Nota Técnica n.º 136/2013/GEREG/SRE-ANA

Assunto: **Declaração de Reserva de Disponibilidade Hídrica para o aproveitamento hidrelétrico Laguna, no rio Maranhão, Estado de Goiás**

Referência: **Processo n.º 02501.002484/2012-58**

FIGURA 4 – VAZÕES MÁXIMAS X ÁREA DRENAGEM (CHEIA 1989)

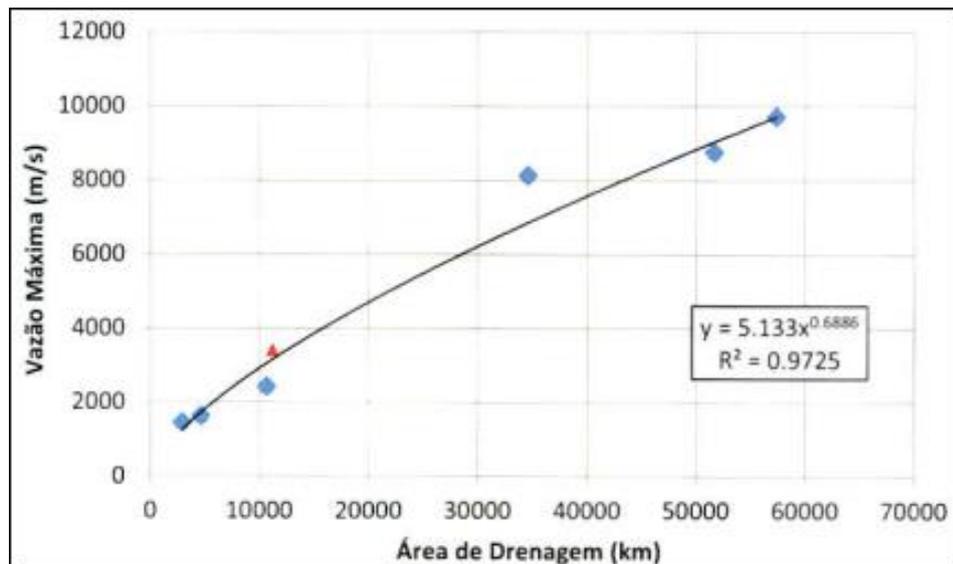
30. As cheias máximas registradas em cada estação foram plotadas com relação às suas respectivas área de drenagem, ajustando-se uma expressão potencial aos dados, conforme Figura 4.

FIGURA 5 – VAZÕES MÁXIMAS X ÁREA DRENAGEM ESTAÇÕES PRÓXIMAS CHEIA 1989)

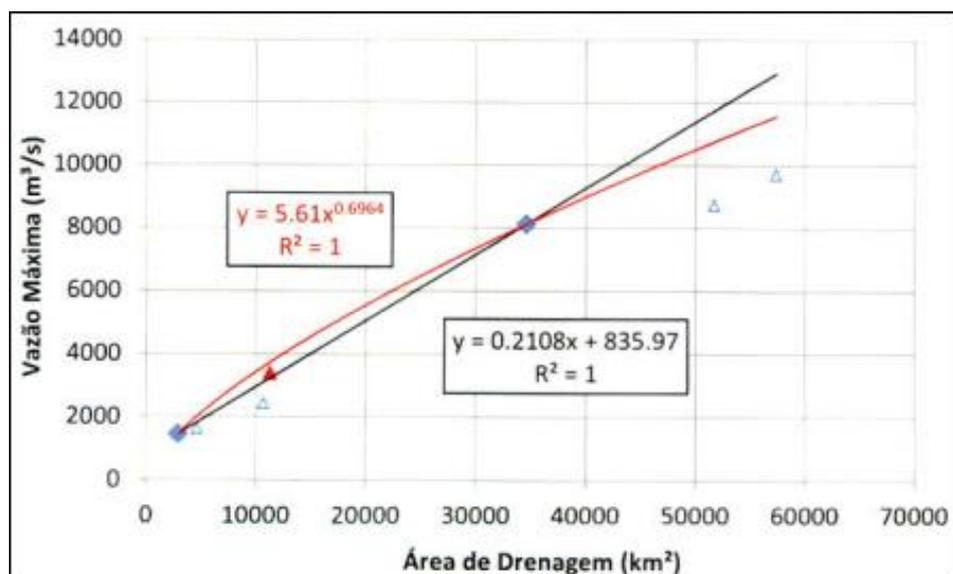
31. Como o ajuste geraria um valor menor para a vazão na estação Ponte Quebra Linha, fez-se uma “envoltória” ajustando, através de uma função potencial, as vazões nas duas estações com áreas de drenagem mais próxima à estação Ponte Quebra Linha, conforme Figura 5.

32. A partir da metodologia apresentada, a vazão máxima calculada na estação Ponte Quebra Linha foi de 3.707 m³/s, cerca de 9% superior ao registrado na série histórica. Considerando esse valor no ajuste de vazões máximas, a vazão decamilenar estimada, para a estação, seria de 6.093 m³/s, um aumento de 2,8%.

33. Embora o projetista não apresente o valor calculado para a vazão decamilenar instantânea no AHE Laguna, a partir desta metodologia, a GEREG verificou que seria de 9.182 m³/s, equivalente, portanto, àquele apresentado no EDH original (9.164 m³/s, diferença de 0,2%).

34. Considera-se, assim, o novo estudo apresentado consistente, e recomenda-se que seja adotado na DRDH, como vazão decamilenar afluente o valor de 9.164 m³/s, referente à vazão decamilenar proposta pelo próprio empreendedor. Em relação à borda livre, o valor

FIGURA 6 – SEÇÕES TRANSVERSAIS UTILIZADAS NO ESTUDO DE REMANSO

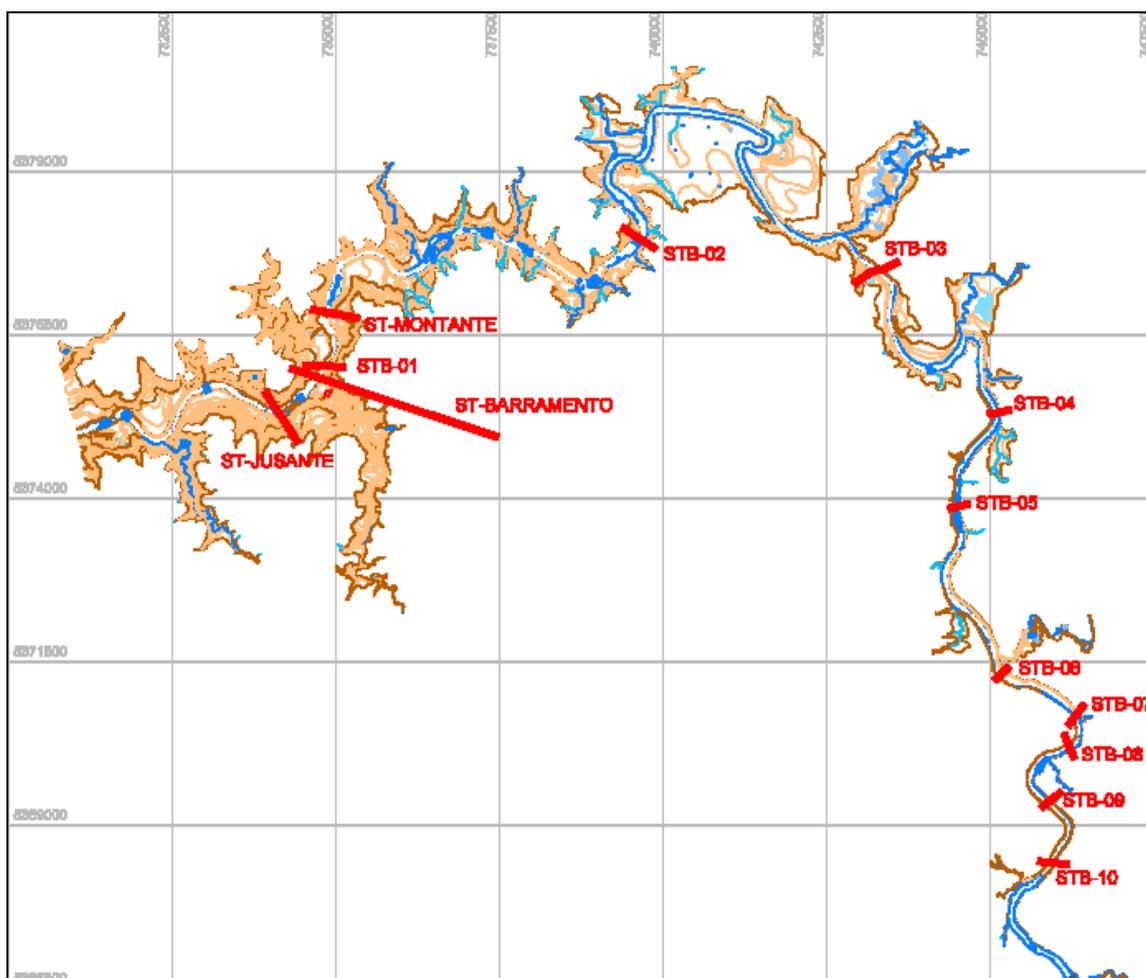
99. O modelo foi montado com somente 12 seções transversais sobre o rio Maranhão, todas obtidas de levantamentos topobatimétricos. A Figura 6, apresentada no EDH e reproduzida aqui, mostra a localização das seções transversais utilizadas.

100. Considerando a extensão do trecho estudado e, principalmente, as características da calha do rio, o número de seções transversais é pequeno. Além disso, não cobrem toda a extensão do reservatório, como pode ser verificado ao se comparar a Figura 6 com o desenho do reservatório, *LAG-PB-004*, do Projeto Básico. Com esta constatação, a avaliação dos efeitos do remanso fica prejudicada porque o reservatório avança para montante da seção STB-10, alcançando uma travessia de balsa e o canal de fuga da UHE Porteiras que não foram devidamente analisados no estudo de remanso.

FIGURA 7 – RESULTADOS DO PROCESSO DE CALIBRAÇÃO DO MODELO DE REMANSO

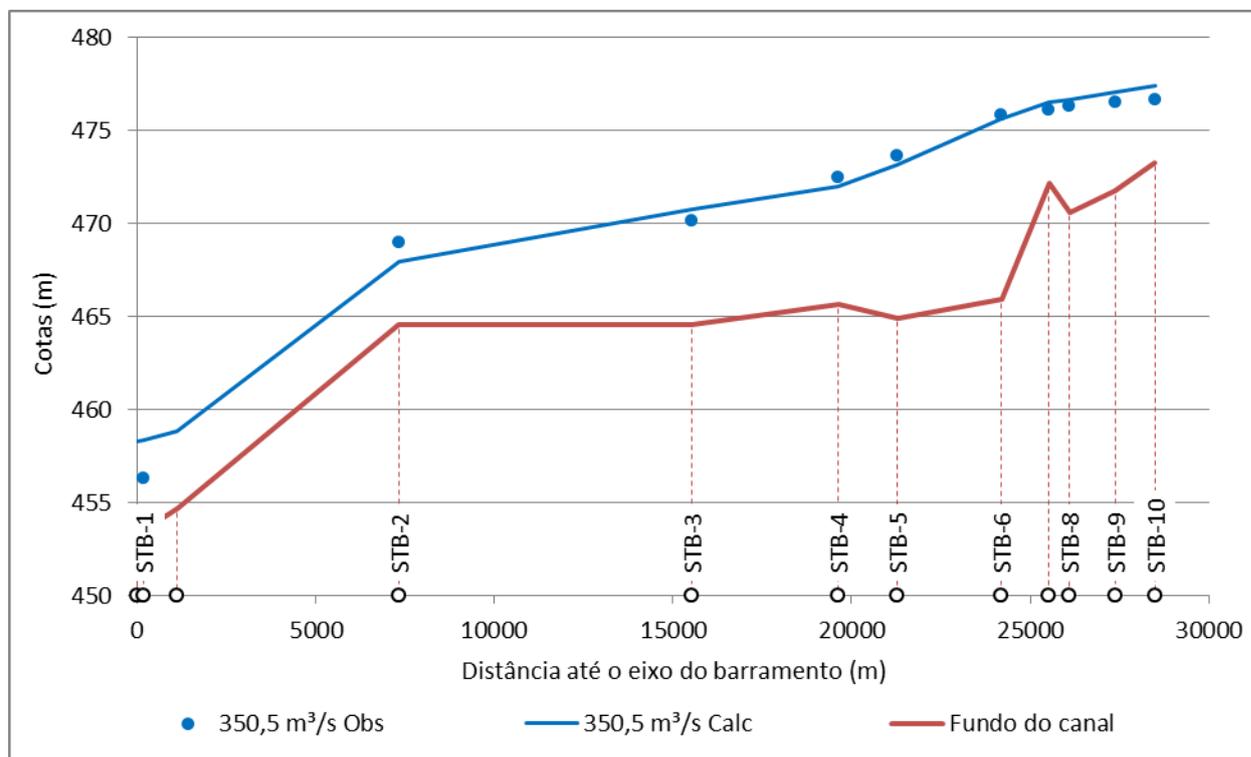
104. Embora tenham ocorrido algumas diferenças significativas entre os valores observados e simulados, especialmente no trecho a jusante da seção STB-3, o ajuste conseguido na calibração foi considerado aceitável para todas as seções, de modo que os coeficientes de Manning ajustados podem ser considerados válidos para a faixa de vazões médias.

105. No entanto, as informações apresentadas não permitem avaliar se o ajuste do modelo consegue reproduzir as variações de níveis para outras situações, especialmente para vazões de cheias. Dessa forma, a calibração do modelo é considerada frágil e necessita ser aprimorada para outras situações de vazão.

106. Apesar disso, não se vê a necessidade de revisão dos estudos nesta fase da análise para a emissão da DRDH, devido principalmente à pequena interferência direta do reservatório com infraestruturas na região. No entanto, recomenda-se que, para a outorga, seja feita a revisão dos estudos de remanso, considerando novos levantamentos topobatimétricos para o estabelecimento de novas seções transversais e perfis de linha d'água para a calibração do modelo.

FIGURA 8 – RESULTADOS DOS ESTUDOS DE REMANSO PARA O RIO MARANHÃO

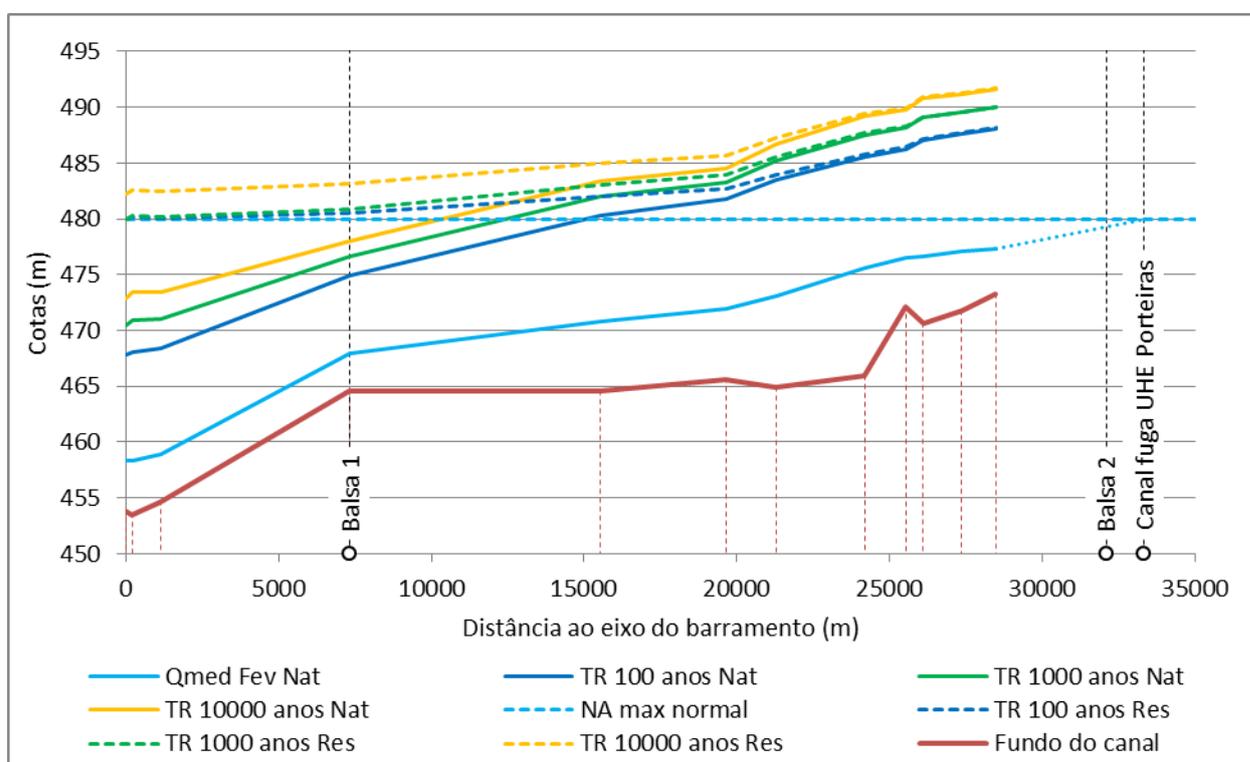
110. Pelos resultados apresentados na Figura 8, percebe-se que o reservatório é bastante sensível ao remanso, que se inicia já próximo ao barramento. Também se percebe que para as vazões de cheias simuladas, o reservatório estará contido por uma corredeira localizada a cerca de 26 km a montante do eixo.

na mesma condição atual. Observando a Figura 8, pode ser observado que as condições atuais só ocorrem para as vazões de cheias simuladas. Para as vazões médias, há a possibilidade de afogamento dos atracadores da balsa, mas as informações atuais deste estudo não permitem avaliar com precisão essa interferência.

111. Com isso, sugere-se que a DRDH apresente como condicionante a revisão dos estudos de remanso, estendendo-o até o local do canal de fuga da UHE Porteiras e considerando novos levantamentos topobatimétricos para o estabelecimento de novas seções transversais e com novos perfis de linha d'água, para melhor calibração do modelo.

FIGURA 9. PROJEÇÃO DOS USOS CONSUNTIVOS A MONTANTE, CONSIDERANDO O CENÁRIO ALTERNATIVO DO PERH-TA

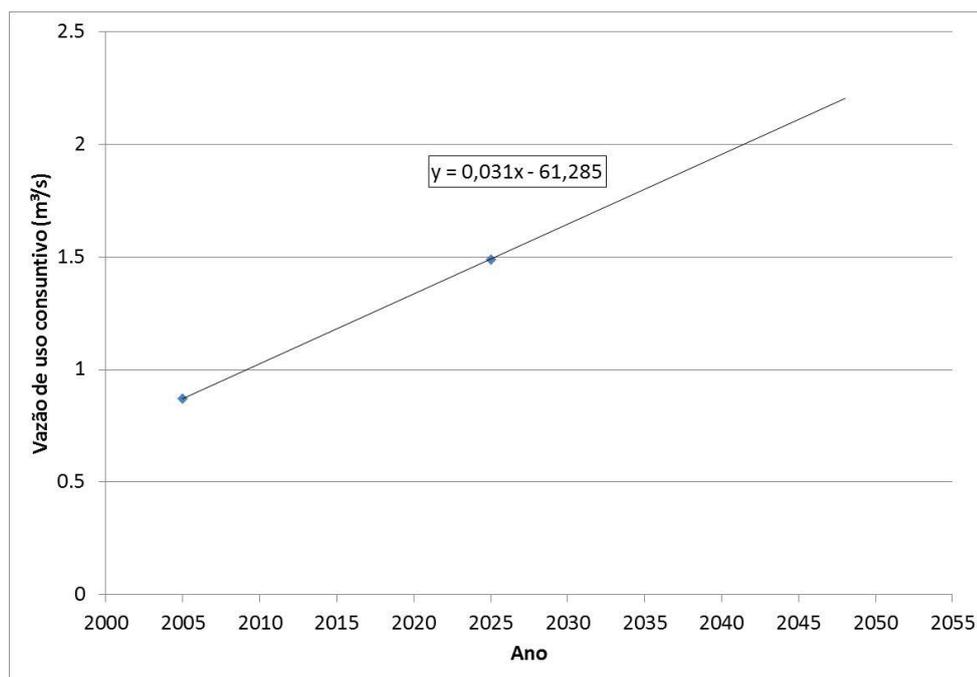
118. Sendo assim, faz-se necessário estender as projeções até o ano de 2048. Como só se dispõe de dois pontos para tal projeção, foi adotado um ajuste linear, mostrado na Figura 9.

120. Sugere-se que estes usos sejam incorporados à resolução de outorga, bem como uma cláusula estabelecendo a possibilidade de revisão destes, quando da revisão dos planos de bacia ou da realização de estudos específicos.

FIGURA 10 – BALSAS ATINGIDAS PELO RESERVATÓRIO DA UHE LAGUNA

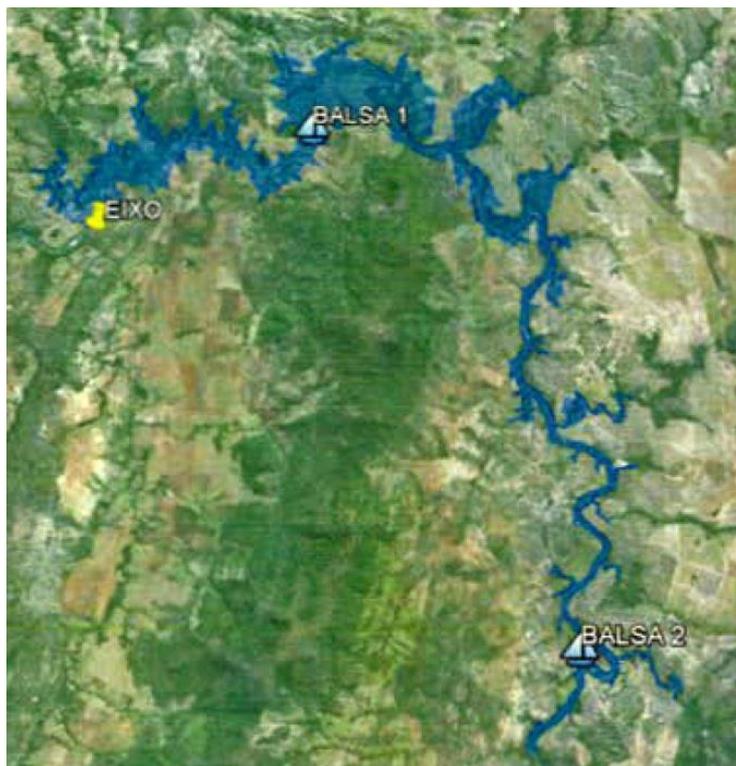
124. Com a formação do reservatório, a extensão da travessia da Balsa 1 aumentará consideravelmente, de 150 m para 420 m, e as variações dos níveis d'água serão da ordem de 1,0 m para as cheias de TR 100 anos. Como esta balsa opera manualmente, o empreendedor propõe a sua substituição por uma balsa motorizada, com a relocação dos seus atracadores.

125. Com relação à Balsa 2, o empreendedor informa que não se espera interferências, já que os níveis d'água com o reservatório coincidirão com a cota do rio, mas sugere fazer uma inspeção no local, após a formação do reservatório, para avaliar se a operação poderá continuar

127. Assim, sugere-se que conste na DRDH condicionante relativa à tomada de medidas para manutenção das condições de travessia das balsas da estrada GO-080 e da interligação dos municípios de Barro Alto e Taveira (Niquelândia).
